BOLLETTINO - BULLETIN

GRUPPO • GROUP	3
NR • NO	147
DATA • DATE	03-21

MODELS: DS2700 - DS3000 Brushcutters and 2700 - 2710 Pole pruner

SUBJECT: New insulator

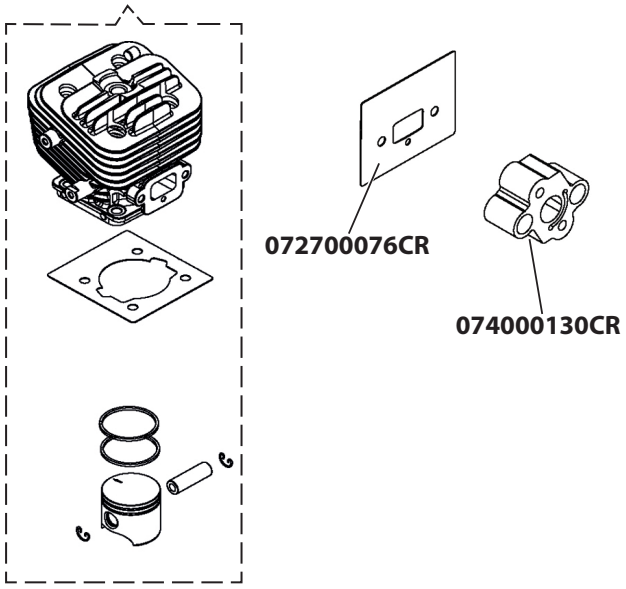
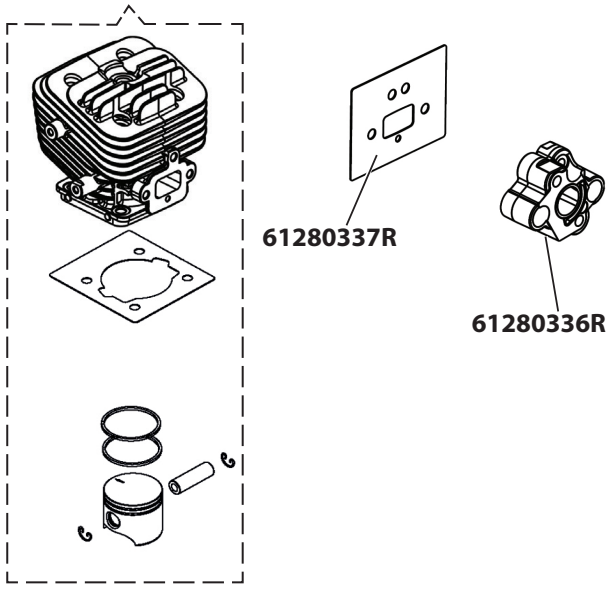
DESCRIPTION: Introduction of insulator third fixing point at the cylinder to increase its resistance

INTERCHANGEABILITY: Not, single parts. Yes, using the conversion kit p/n 61290057 (*DS 2700 - DS 2800 - DS 2700 - PTX 2700 - PTX 2710*), p/n 61280238 (*DS 3000 - DS 3200*)

Kit di trasformazione/Conversion kit:
61290057 (DS2700 - DS2800 - PT2700 - PTX2700 - PTX2710)
61280238 (DS3000 - DS3200)

SUBJECT: New insulator

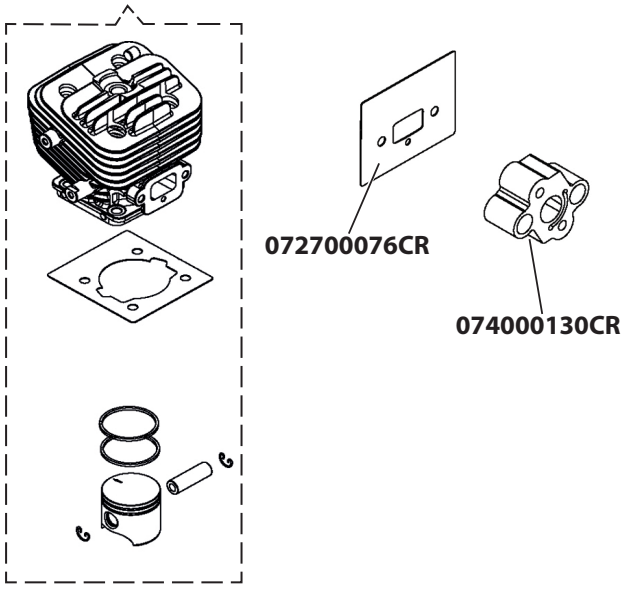
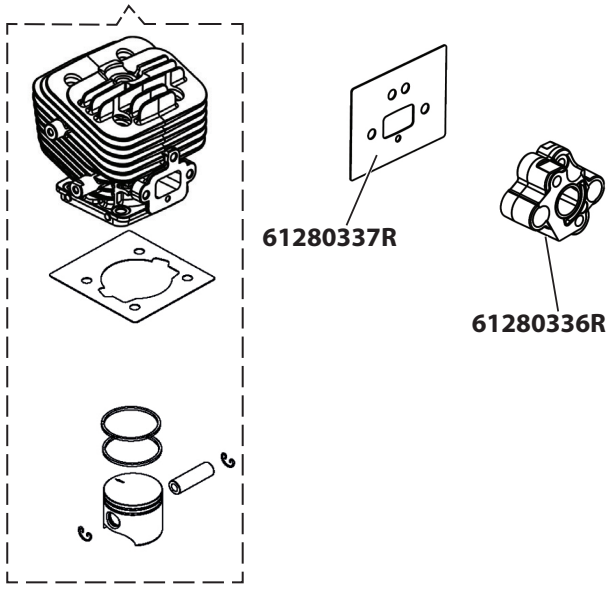
DESCRIPTION: Introduction of insulator third fixing point at the cylinder to increase its resistance

INTERCHANGEABILITY: Not, single parts. Yes, using the conversion kit p/n 61290057 (*DS 2700 - DS 2800 - DS 2700 - PTX 2700 - PTX 2710*), p/n 61280238 (*DS 3000 - DS 3200*)

Kit di trasformazione/Conversion kit:
61290057 (DS2700 - DS2800 - PT2700 - PTX2700 - PTX2710)
61280238 (DS3000 - DS3200)

SUBJECT: New insulator

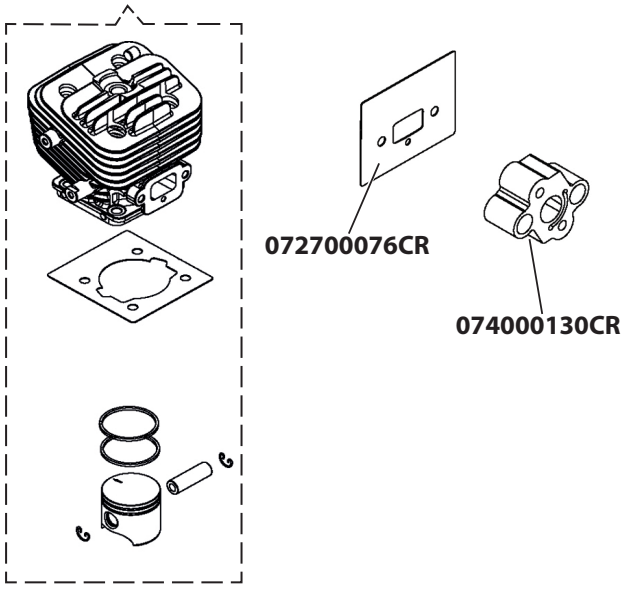
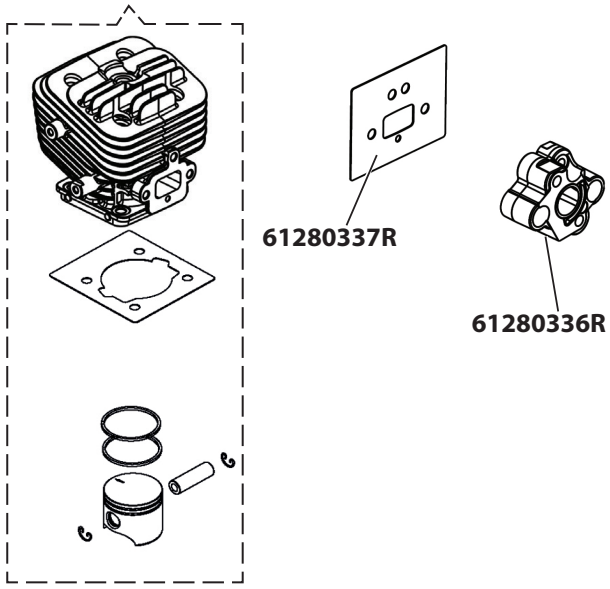
DESCRIPTION: Introduction of insulator third fixing point at the cylinder to increase its resistance

INTERCHANGEABILITY: Not, single parts. Yes, using the conversion kit p/n 61290057 (*DS 2700 - DS 2800 - DS 2700 - PTX 2700 - PTX 2710*), p/n 61280238 (*DS 3000 - DS 3200*)

Kit di trasformazione/Conversion kit:
61290057 (DS2700 - DS2800 - PT2700 - PTX2700 - PTX2710)
61280238 (DS3000 - DS3200)

SUBJECT: New insulator

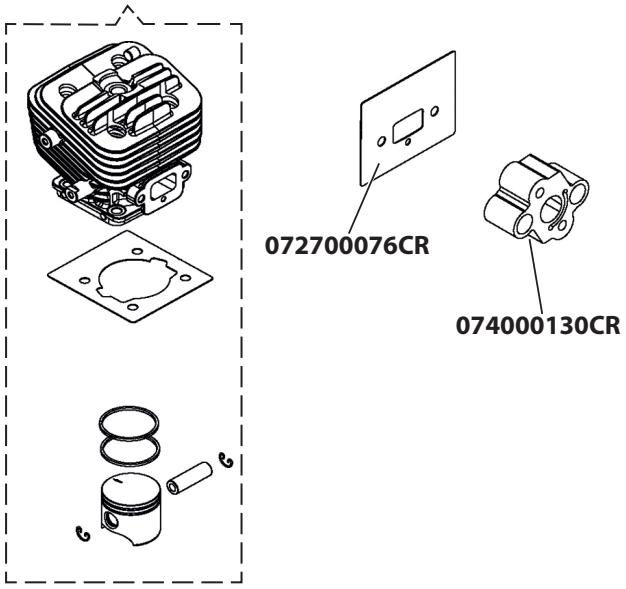
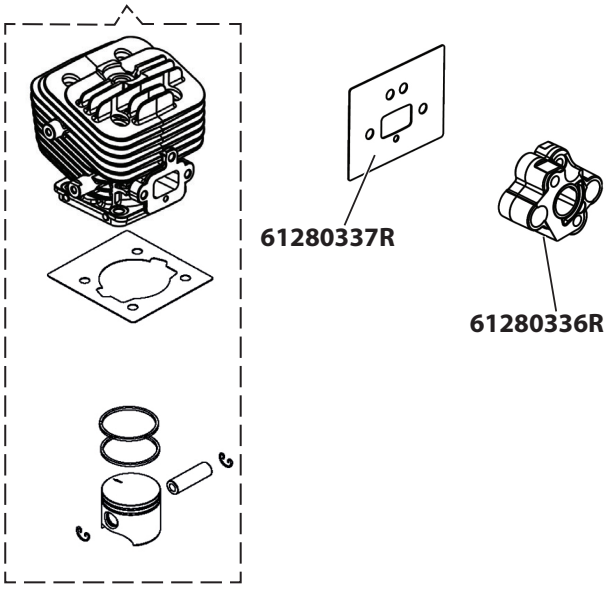
DESCRIPTION: Introduction of insulator third fixing point at the cylinder to increase its resistance

INTERCHANGEABILITY: Not, single parts. Yes, using the conversion kit p/n 61290057 (*DS 2700 - DS 2800 - DS 2700 - PTX 2700 - PTX 2710*), p/n 61280238 (*DS 3000 - DS 3200*)

Kit di trasformazione/Conversion kit:
61290057 (DS2700 - DS2800 - PT2700 - PTX2700 - PTX2710)
61280238 (DS3000 - DS3200)

SUBJECT: New insulator

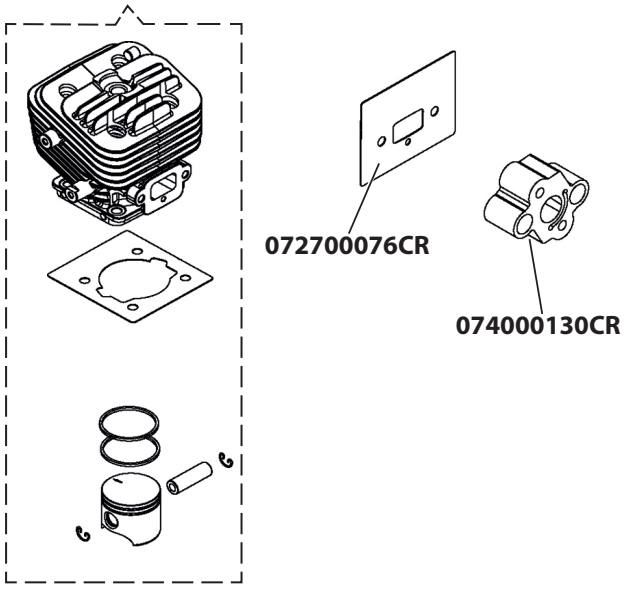
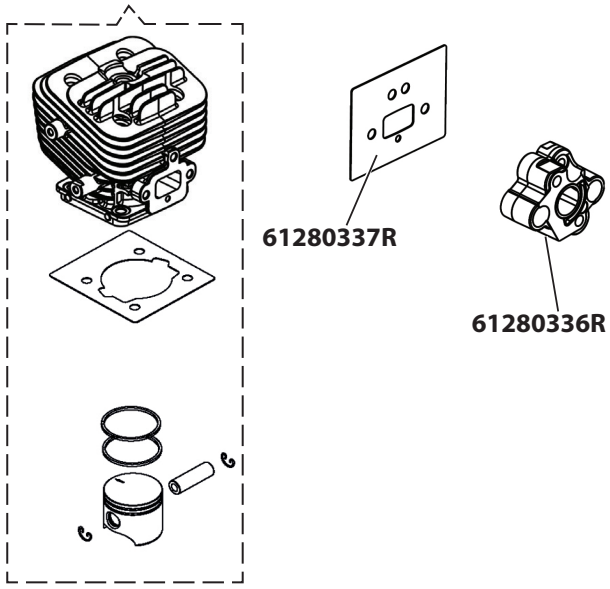
DESCRIPTION: Introduction of insulator third fixing point at the cylinder to increase its resistance

INTERCHANGEABILITY: Not, single parts. Yes, using the conversion kit p/n 61290057 (*DS 2700 - DS 2800 - DS 2700 - PTX 2700 - PTX 2710*), p/n 61280238 (*DS 3000 - DS 3200*)

Kit di trasformazione/Conversion kit:
61290057 (DS2700 - DS2800 - PT2700 - PTX2700 - PTX2710)
61280238 (DS3000 - DS3200)

SUBJECT: New insulator

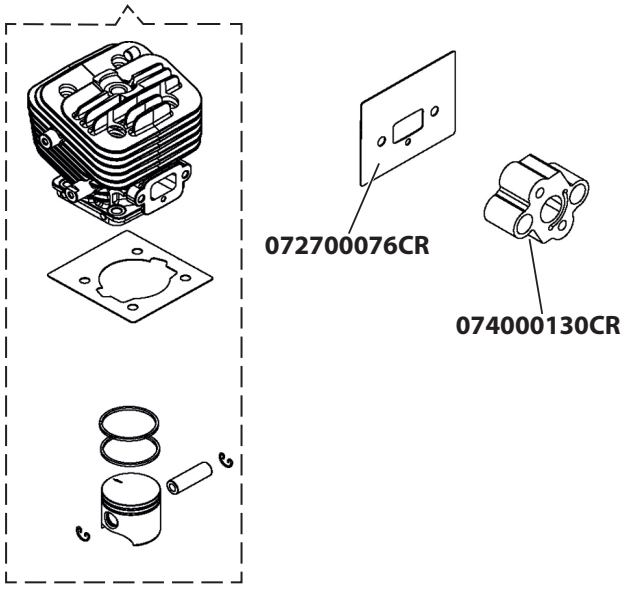
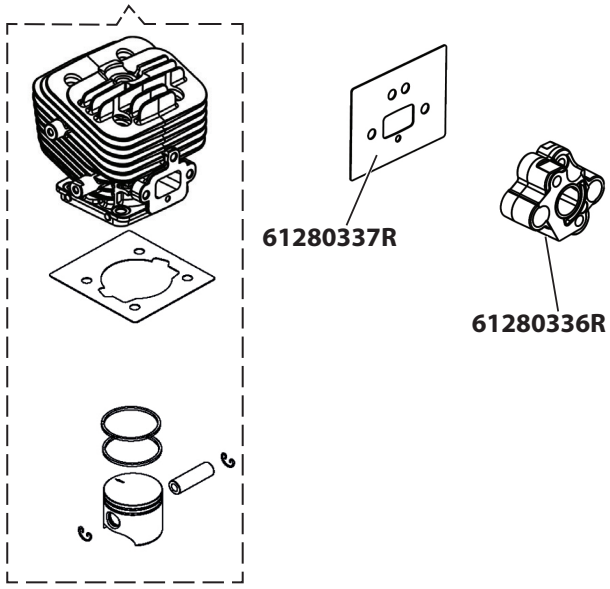
DESCRIPTION: Introduction of insulator third fixing point at the cylinder to increase its resistance

INTERCHANGEABILITY: Not, single parts. Yes, using the conversion kit p/n 61290057 (*DS 2700 - DS 2800 - DS 2700 - PTX 2700 - PTX 2710*), p/n 61280238 (*DS 3000 - DS 3200*)

Kit di trasformazione/Conversion kit:
61290057 (DS2700 - DS2800 - PT2700 - PTX2700 - PTX2710)
61280238 (DS3000 - DS3200)
